規格變更通知

PS3V 型 電源供應器

茲因 PS3V 型 電源供應器的部分規格有所變更，特此通知。

(1) 標籤變更

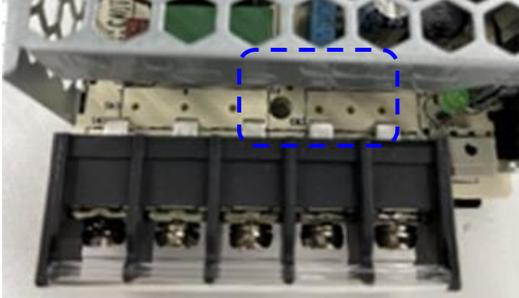
製品的標籤變更如下：

(如下圖所示，可以透過包裝箱底部的方形孔，來確認黏貼於製品上的標籤)

變更前的標籤

變更後的標籤

(追加：UL listing 標誌、使用電線溫度、!△注意符號)

(2) 跨接線變更

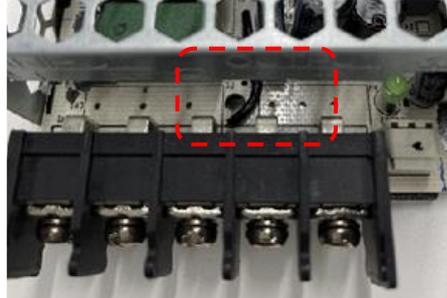
跨接線的長度變更如下：

【變更前】跨接線短

【變更後】跨接線長
